Mission régionale d'autorité environnementale
OCCITANIE

Avis
sur le projet « *EP-A1 – ressource* » de Perpignan Méditerranée
Métropole : augmentation des prélèvements dans le karst de
Cases de Pène et création d'une unité de production (66)

N°Saisine : 007327/GUNENV
Avis émis le 11 décembre 2025

Figure n°7 : évolution proposée des prélèvements par nappe (étude d'impact)

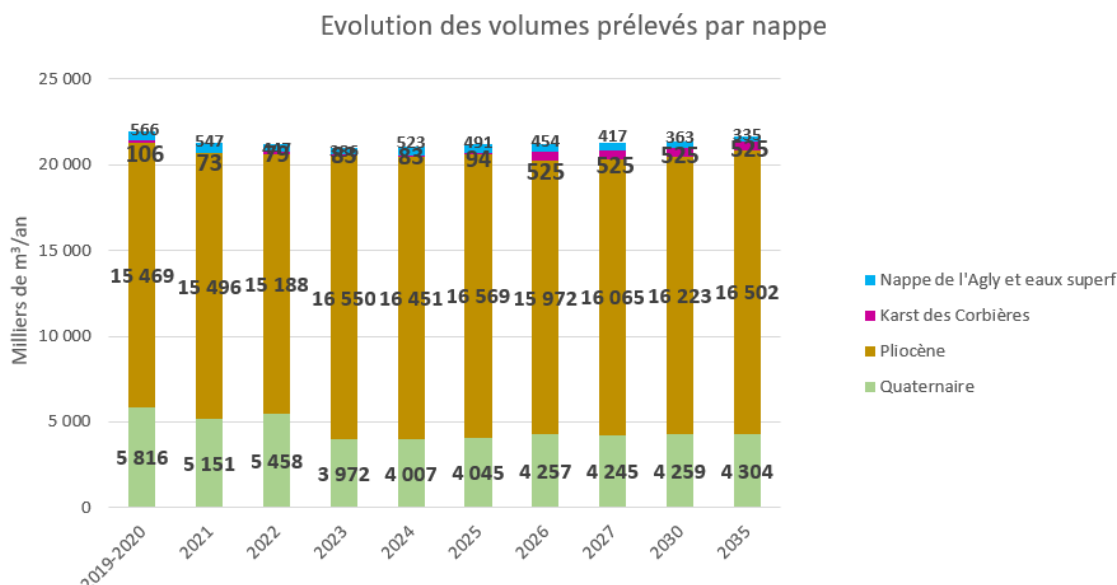
La MRAe note en premier lieu des incohérences dans l'estimation des prélèvements envisagés dans le karst, ainsi qu'entre les données de la figure n°7 et les projections présentées par l'annexe n°5 (stabilisation au niveau de 2021 des volumes prélevés sur la nappe du Quaternaire, diminution effective de 300 000 m³ des volumes prélevés sur la nappe du Pliocène). En particulier, la figure n°7 ne montre pas de diminution des volumes prélevés à l'horizon 2035 dans la nappe du Pliocène, sauf par rapport à l'année 2023 et à l'année en cours (2025), malgré une augmentation des prélèvements dans le karst dès 2026. Elle montre par contre une diminution des prélèvements dans les eaux superficielles, qui, de fait, vont être moins disponibles.

Figure n°8 : coupe du forage de Notre Dame de Pène (carte du BRGM)

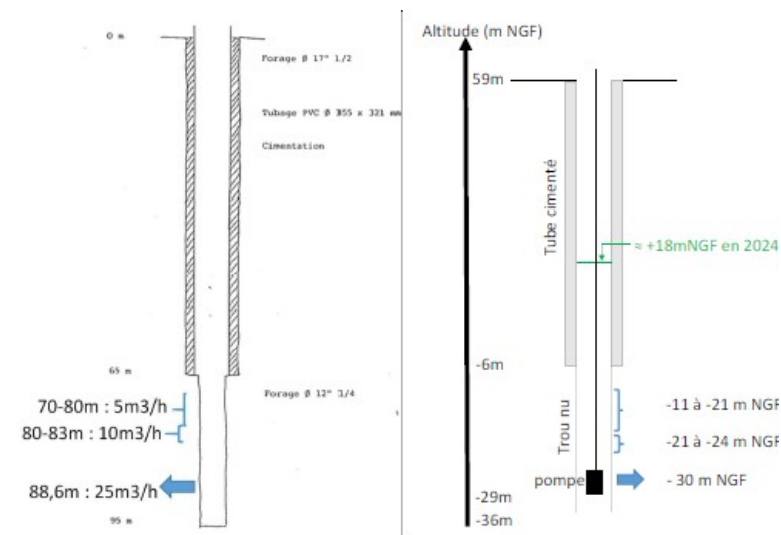
Le BRGM précise de plus qu'il existe au niveau du forage trois zones de fissures aux profondeurs 70-80 m, 80-83 m et 89 m (cf. figure n°8), soit -11 à -21 m NGF, -21 à -24 m NGF et -30 m NGF. Il estime par conséquent qu'un prélèvement supérieur à l'actuel en période de basses eaux sévères risque de dénoyer les zones de fissures les plus hautes et qu'il en résulterait une diminution de la pression, une moins bonne productivité du puits et le développement de films bactériens.

Le niveau piézométrique local bas dans le karst des Corbières (pouvant être inférieur à 20 m NGF) ne permettrait pas de fournir un débit suffisant par rapport aux besoins exprimés.

Ainsi, les éléments fournis ne permettent pas de définir les capacités de l'ouvrage en période de basses eaux, pour un débit de 300 m³/h, comme pour un débit de 130 m³/h. Il existe de plus un risque de dégradation de la qualité de l'eau en cas de prélèvements significatifs.

- de réaliser un pompage d'essai de longue durée en période de très basses eaux, lorsque le niveau piézométrique régional est inférieur à 20 m NGF, afin de démontrer dans le contexte durable de déficit en eau des Pyrénées Orientales, la capacité du forage de Notre Dame de Pène à produire le volume de prélèvement prévu à l'horizon 2035 et celle de l'aquifère à le supporter sans désordre ;
